RELATÓRIO DE FISCALIZAÇÃO DE SEGURANÇA DO TRABALHO

UNIDADE DE ENSINO 224 — ELIZA DE OLIVEIRA RIBEIRO		MUNICÍPIO ITAPEVI / SP	TIPO DE OBRA Reforma
CONTRATO FDE 70/00338/26-001-001	PI 2026/00492	ORDEM DE SERVIÇO 70/00338/26	CÓDIGO FDE —
EMPREITEIRA / EMPREITEIRO B&B ENGENHARIA E CONSTRUÇÕES LTDA · empreiteiro ANTONIO CABELO		FASE DA OBRA NA VISTORIA Organização e limpeza pré eleições	
RESPONSÁVEL TÉCNICO —	ENCARREGADO / PREPOSTO —	RESPONSÁVEL PELA VISTORIA (SST) Reginaldo Eder	REGISTRO PROFISSIONAL —
ENGENHEIRO RESPONSÁVEL LEONARDO	FISCAL FDE RODRIGO	PRAZO CONTRATUAL 270 dias	ENDEREÇO RUA, Luiza Prebotti Tasso 360
PRAZO DECORRIDO NA DATA DA VISTORIA início 04/05/2026 · término previsto 04/02/2027 · decorridos 147 de 276 dias (53%) · restam 129 dias na data da vistoria

NC 1 · Piso com desnível acima, sentido do pátio para as salas de aula, falta dos recortes dos pisos no início da rampa, falta das soleiras das portas.

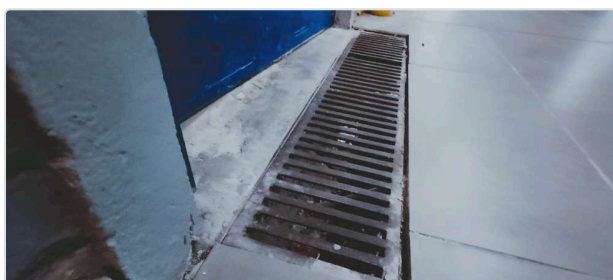
Risco Entorses, luxações, quedas e até fraturas

Classificação **ALTO**

Ação corretiva Assentamento das peças faltantes com extrema urgência

Prazo 02/10/2026
